改善箇所説明図

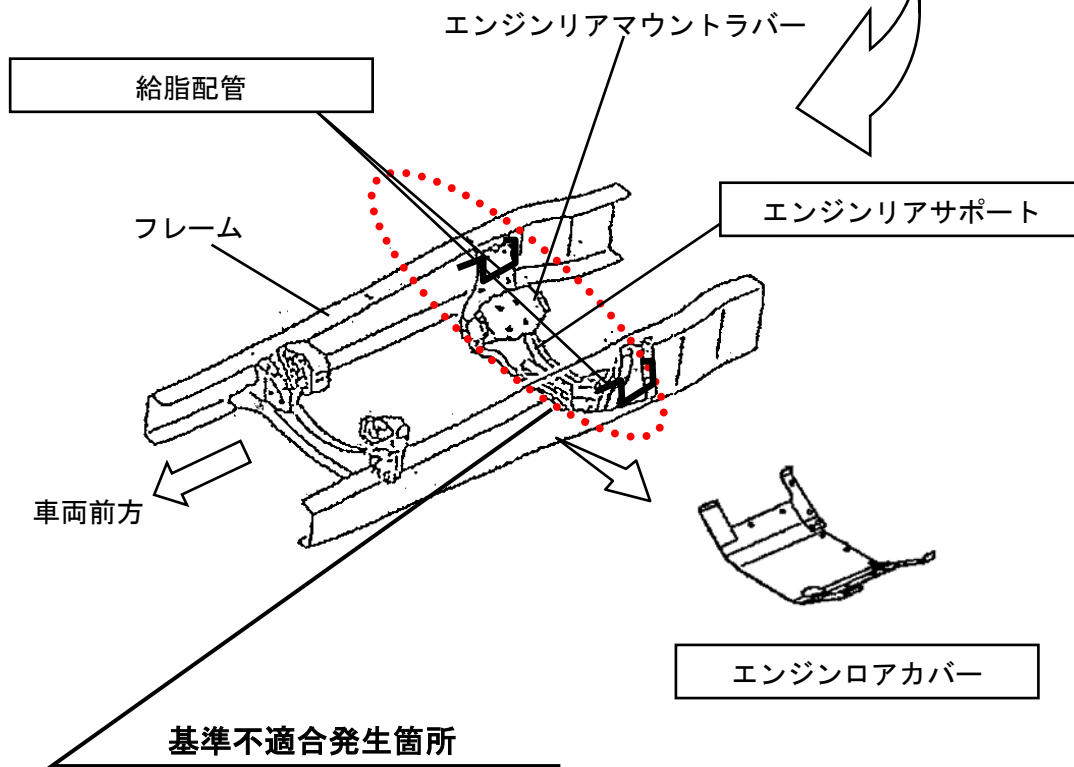
エンジンリアサポートの強度が不足しているため、旋回頻度の高い走行を繰り返した場合等に、当該サポート部に亀裂が発生するものがある。そのため、そのままの状態で使用を続けると亀裂の進行により当該サポートが破断して、エンジン搭載位置にずれが生じ、最悪の場合、プロペラシャフトのユニバーサルジョイント部が破損、脱落し、走行不能となるおそれがある。

全車両、エンジンリアサポートを点検し、不具合品が装着されている場合は当該サポートを対策品と交換し、プロペラシャフトユニバーサルジョイントを新品と交換する。また、サポートを交換するのは、エンジンアンダーカバー及び給脂配管を形状変更品と交換する。
